Kommentar etter innmåling av bygd grunnmur:

Seim Bygg AS Nesbrekka 28 5912 Seim					
Dato 20.02.2021	Konstr./regnet	Godkjent	Målestokk 1:250	 Epost: post@sh-oppmaling.no Tlf 472 99 092	
Kartutsnitt innmålt grunnmur Tomannsbustad gnr 172, bnr 213 Tiltakshavar: Seim Bygg AS					
Henvisning:			Beregning:	Erstatning for:	Erstattet av: 901
				Alver kommune

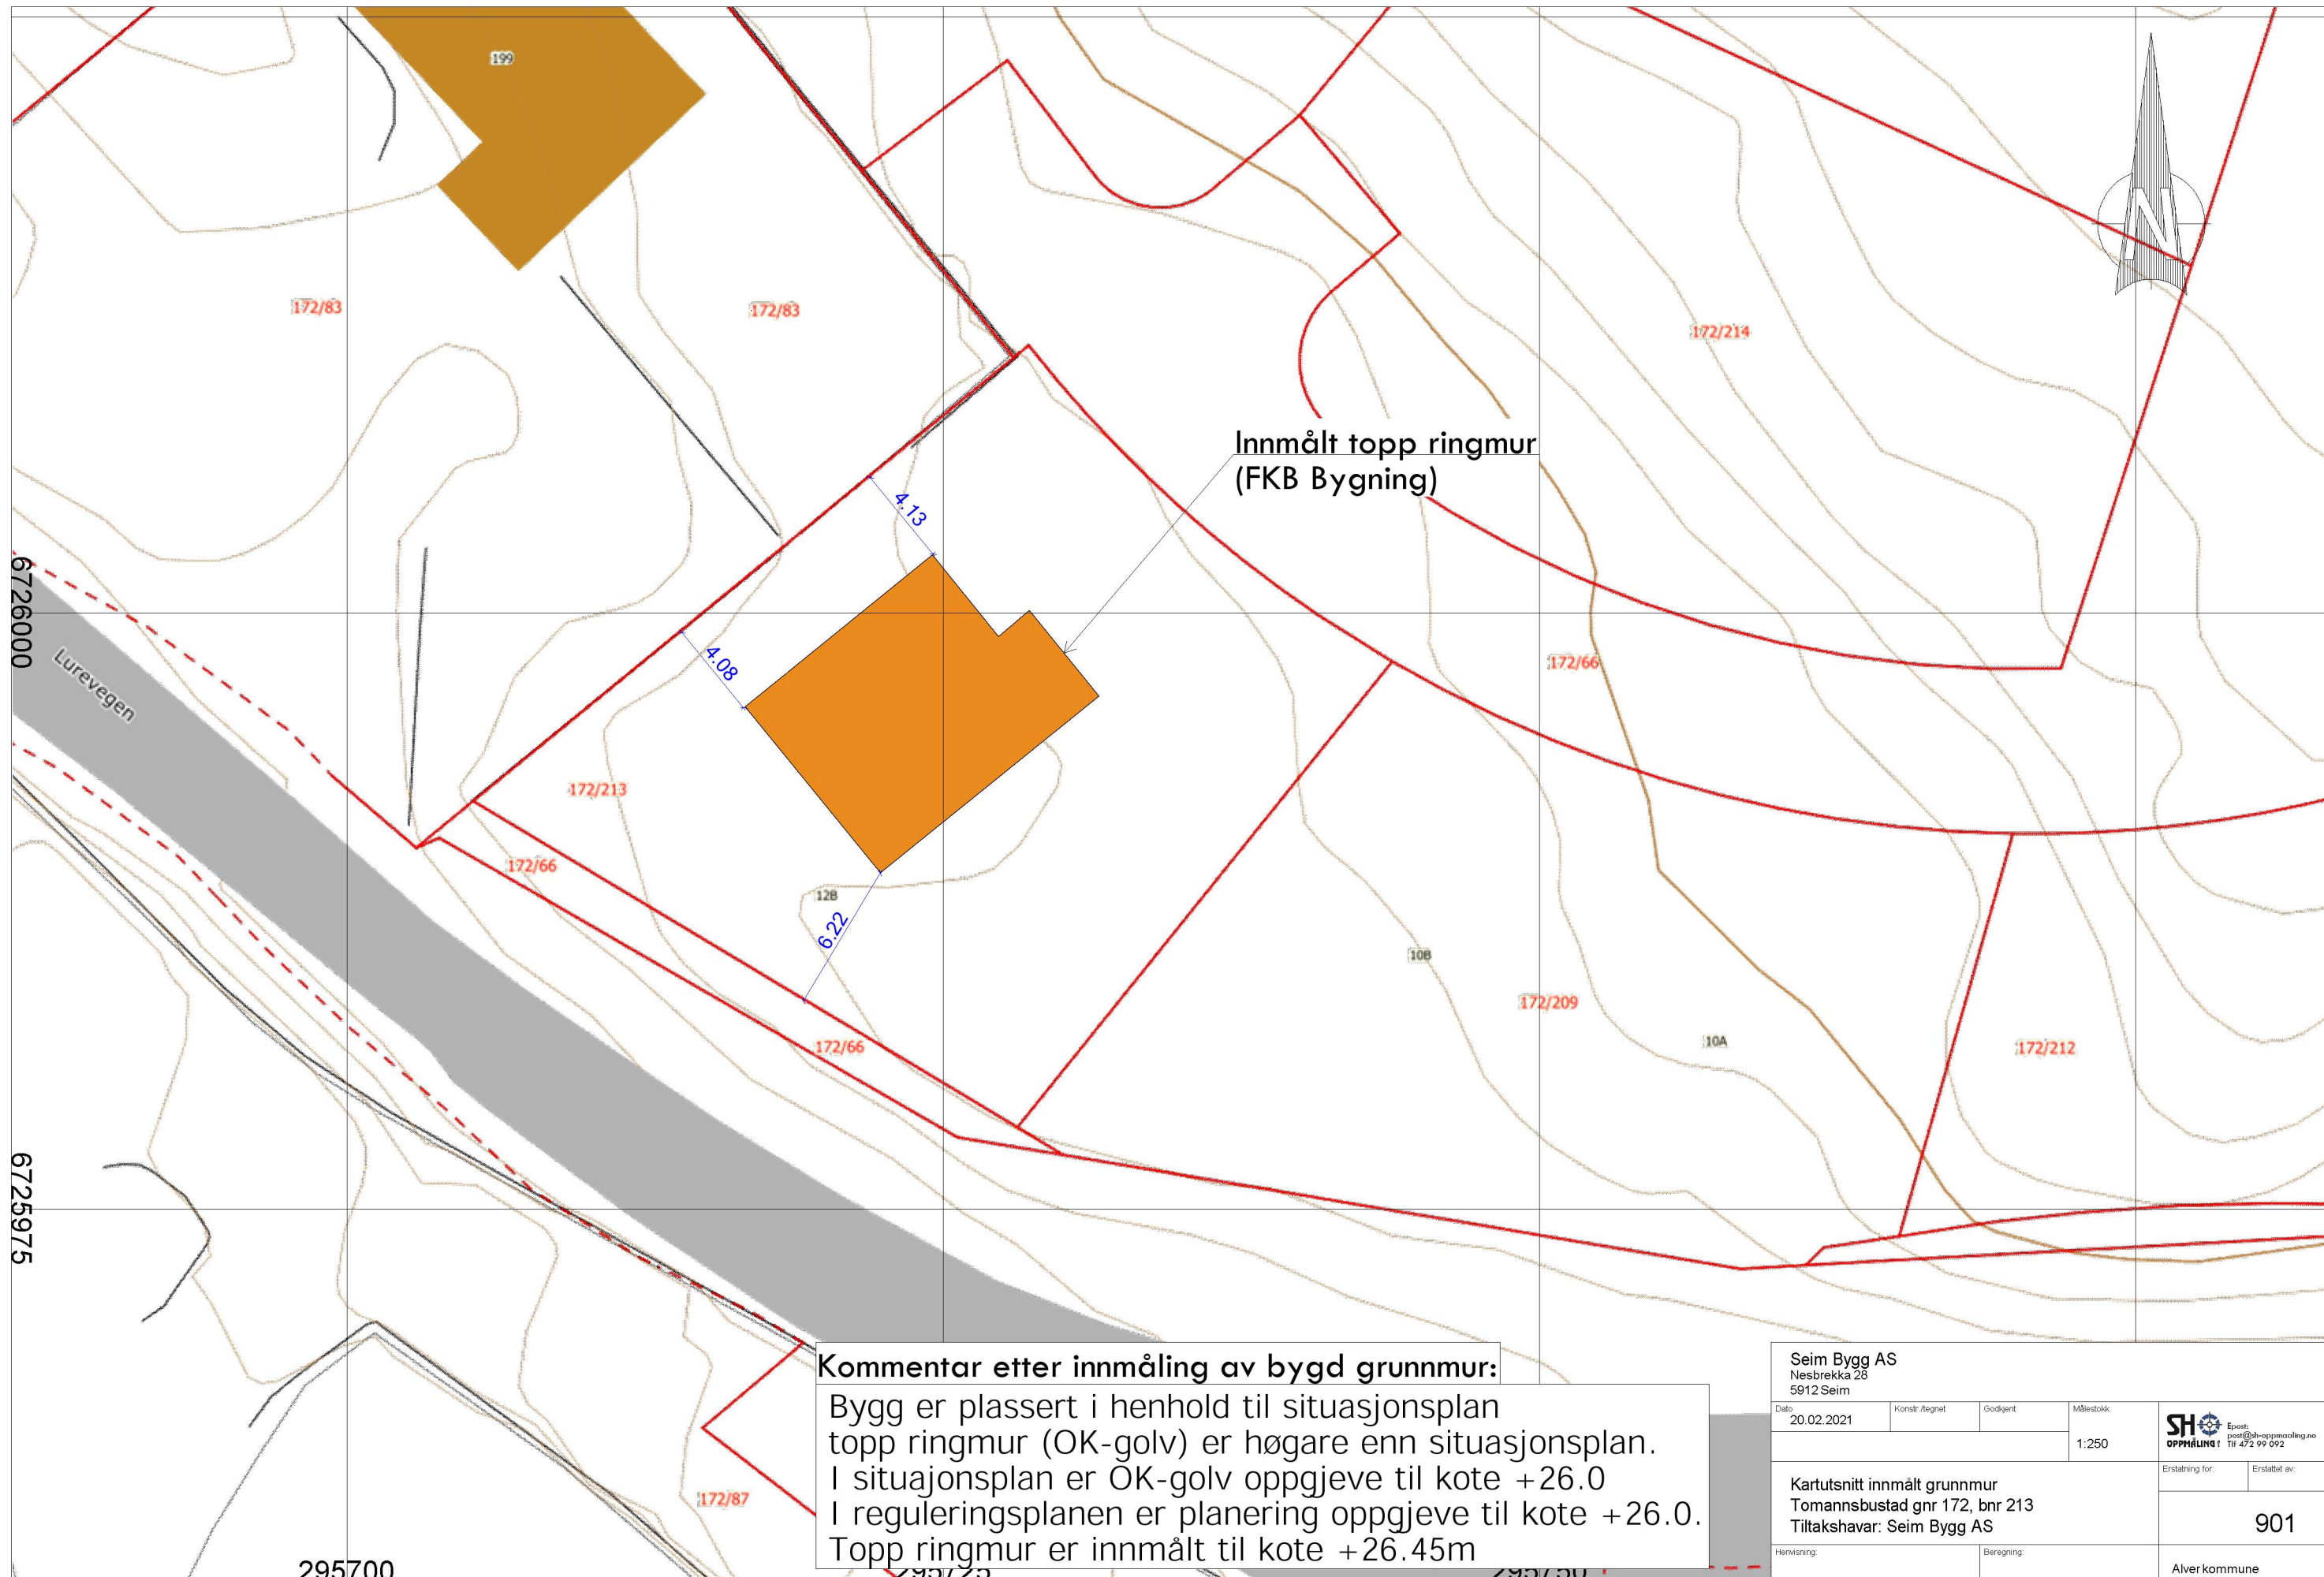
Bygg er plassert i henhold til situasjonsplan
topp ringmur (OK-golv) er høgare enn situasjonsplan.
I situasjonsplan er OK-golv oppgjeve til kote +26.0
I reguleringsplanen er planering oppgjeve til kote +26.0.
Topp ringmur er innmålt til kote +26.45m
